S1D13700F00A100 不具合報告

現在ご評価を頂いております「S1D13700F00A100」につきまして、回路上で一部不具合があることが判明致しました。

1-1. 不具合発生条件 (対象 MPU I/F)

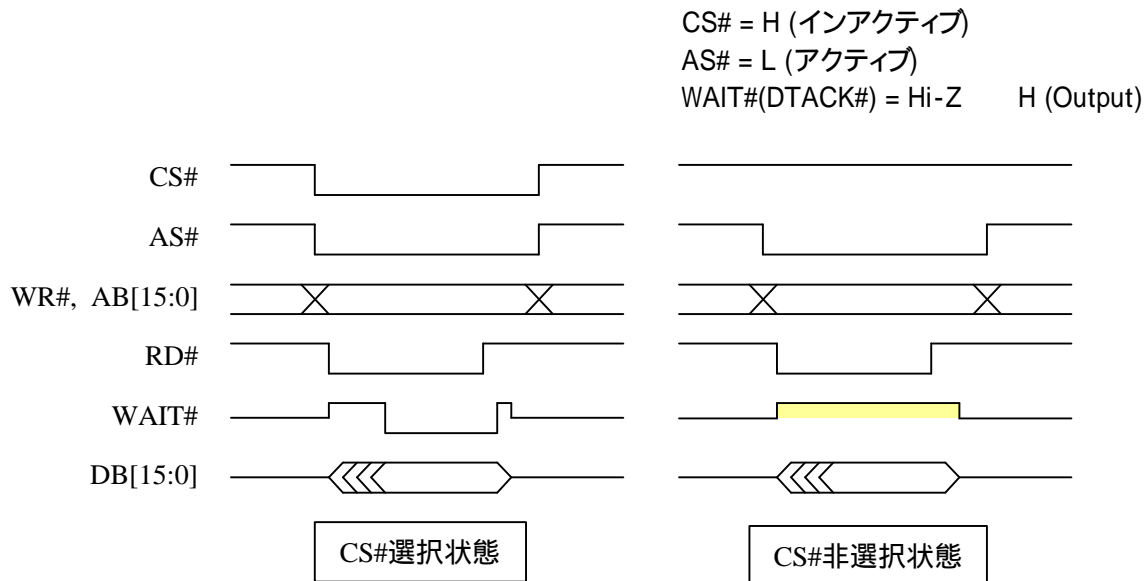
MC68K系MPUを選択 (CNF3 = 1, CNF2 = 1、設定時。)し、WAIT#(DTACK#)を使用する場合。

WAIT#(DTACK#)は、トリステート出力端子です。

以下のCS#非選択端子状態の場合には、本来の出力はHi-Z状態となるべきでしたが、現状ではWAIT#(DTACK#)がHにドライブされてしまいます。(右下図の黄色ハッチ部分になります。)

MC68000 System Block Diagram (Indirect)
68000 I/F (Asynchronous)

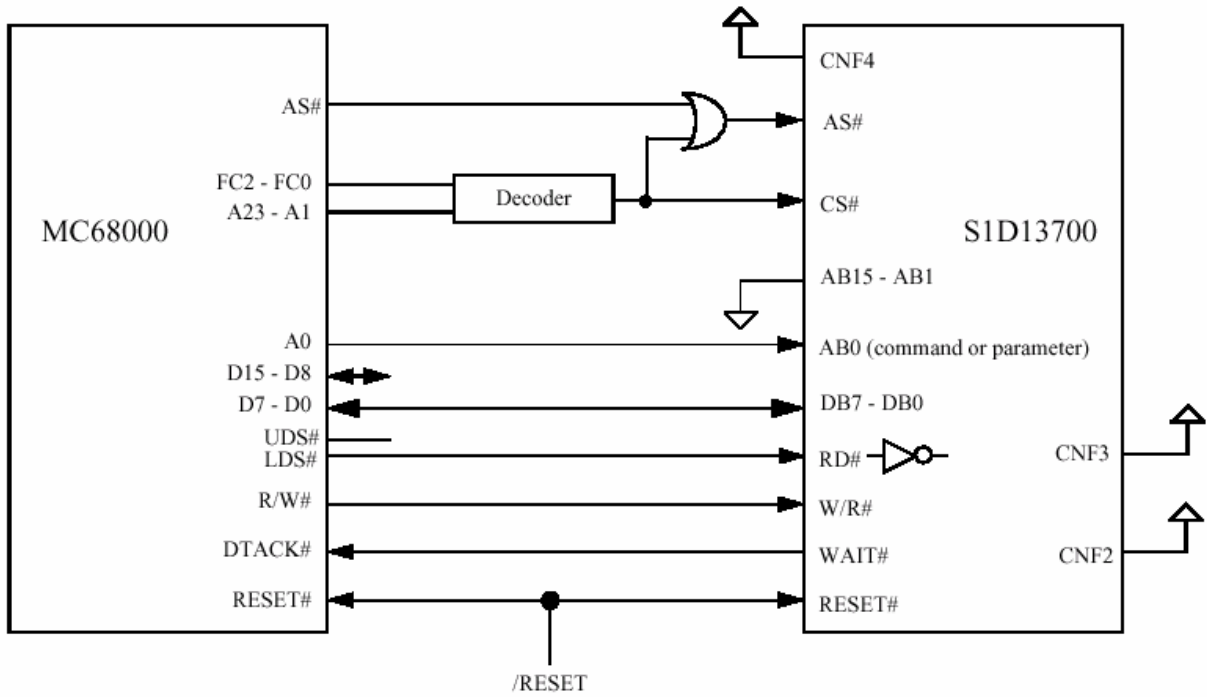
外付け回路 (ORゲート回路)が必要となります。

具体的には、基板上のMPU (MC68000)が出力するAS#信号に対して、同じ基板上で構成されたS1D13700専用のCS#信号によりゲートされるAND回路を追加した上で、その出力をS1D13700のAS#端子に入力するようにします。(次頁の外部結線図をご参照ください。)

本回避策によるゲートをS1D13700のAS#入力に追加することで、CS#非選択時におけるWAIT#(DTACK#)出力は、Hi-Z状態を保持するようになります。

2-1. 不具合発生条件

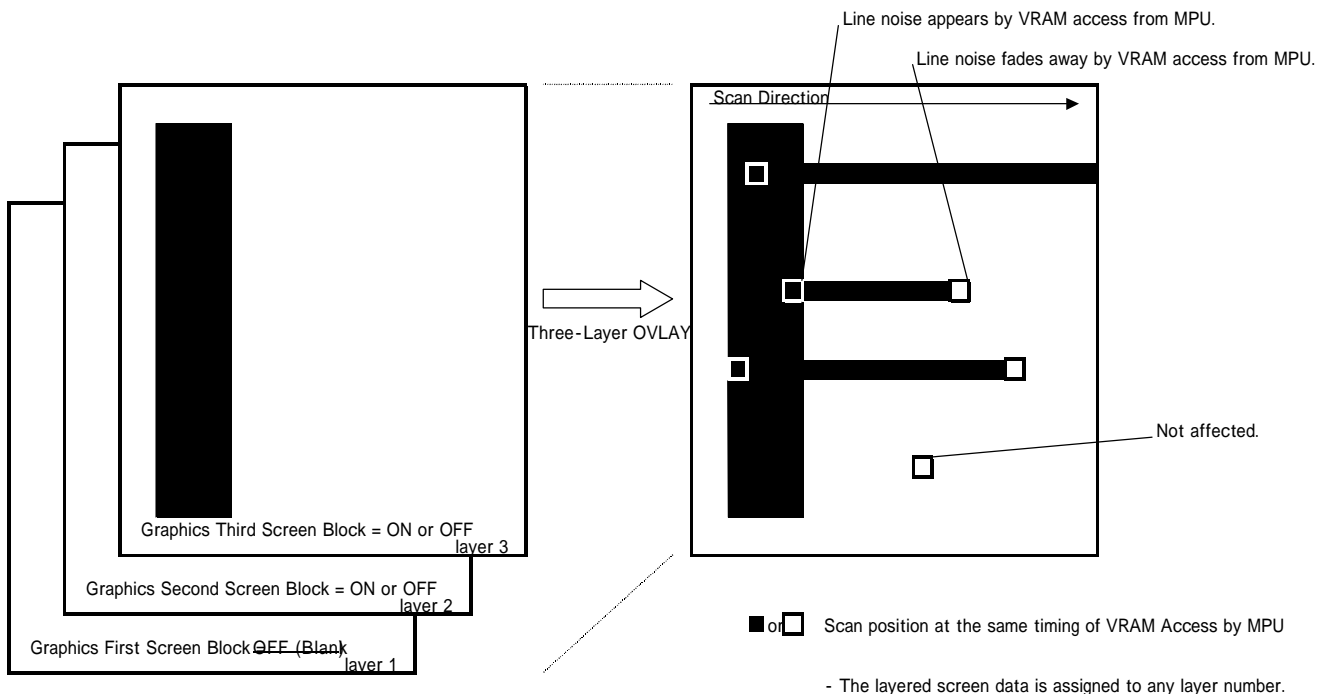
- 3レイヤー合成(全グラフィクス)表示中に限定されます。(W/S = 0, OV = 1, DM2,1 = 11の設定時。)
- 1stレイヤーを表示OFF (ブランク)に設定した場合に限定されます。(FP1,0 = 00の設定時。)
- 画面表示と並行して、MPUよりVRAMへのライトアクセスもしくはリードアクセスが行なわれた場合に限定されます。

3レイヤー合成時、ライン単位でVRAMよりデータをスキャンリードし表示していますが、その最中に、MPUからのVRAMへのアクセスが重なると、以降の表示データがスキャンリードされた時点のデータに固定されてしまいます。なお、VRAMアクセスが継続しなければ、次フレーム以降で表示状態は正常に復帰します。

パネル表示上に現れる現象としましては、MPUがVRAMへアクセスしている期間中のみ、黒と白の境界を起点として、その右側に、ライン状のノイズがランダムに入ることになります。(下図を参照下さい。)

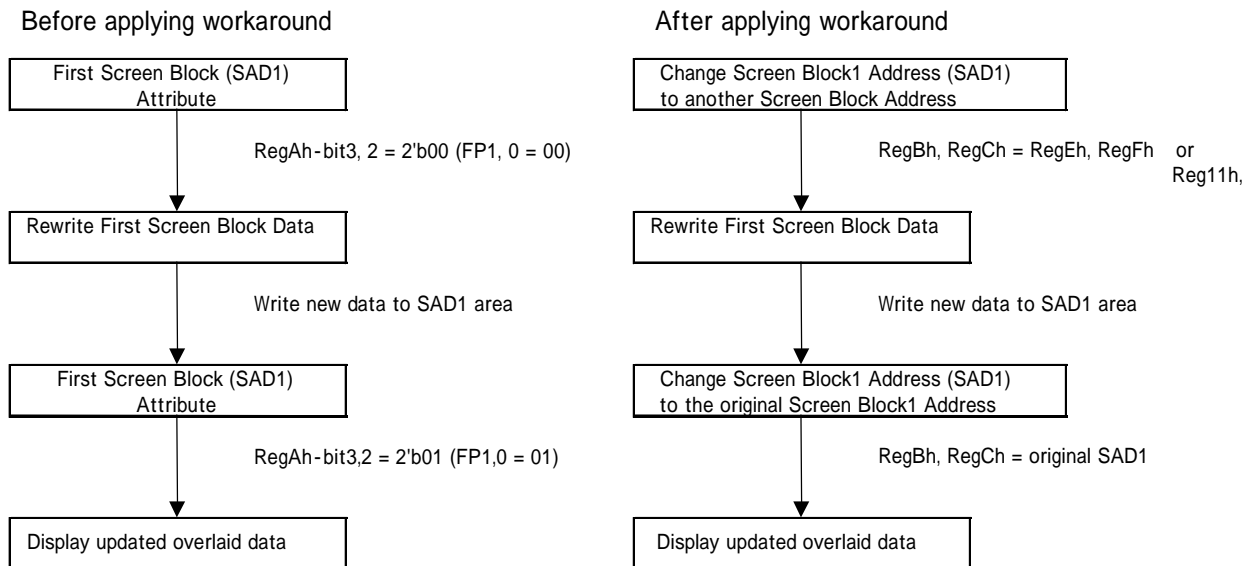
3レイヤー重ね合わせによる表示を行なう際に、VRAMへアクセスする場合は、ソフトウェア上で、1stレイヤーが表示OFFとなる設定を避けるようにしてください。

具体例として、1stレイヤーの表示を一旦オフにした上で、VRAM上のデータを更新し、その後再度表示を再開する場合のフローについて示します。

対策後のフローでは、1stレイヤーは表示OFFにするのではなく、スクリーン1のアドレスを他のスクリーンブロックのアドレスと同じ値に切り替えます。このようにすることで、元の1stレイヤーの表示はデータ書き換え中に表示されず、かつライン状ノイズの発生も防止することができます。
